CIRCULAR CON CONSULTA N°1

REF: LICITACIÓN PÚBLICA N° 06/2022

OBRA: REFACCIÓN INTEGRAL DE TODOS LOS ESPACIOS AULICOS, TALLERES, SUM, SERVICIOS, CIRCULACIONES Y ÁREA DE GOBIERNO; Y AMPLIACIÓN DE TALLER DE ESCULTURA, SALA DE EXPOSICIÓN, GALERIA DE EXPOSICIÓN Y ACCESOS. PLAYON DEPORTIVO EXTERIOR – INSTITUTO SUPERIOR BELLAS ARTES JUAN YAPARÍ

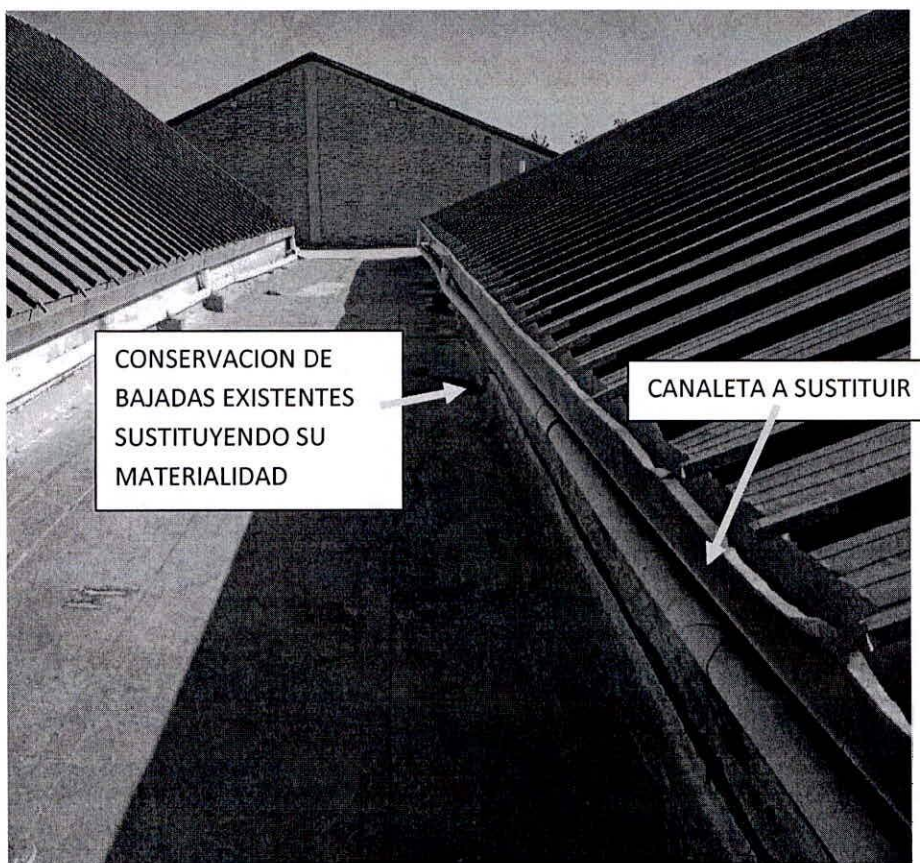
No se prevé como se desagua el techo de losa plana entre talleres. ¿Qué solución damos a esto?

En plano de desagües pluviales (P.I.C-04). está especificado el esquema de descargas de techos metálicos, y en la losa se deberán respetar las bajadas existentes, modificando la materialidad de las mismas.
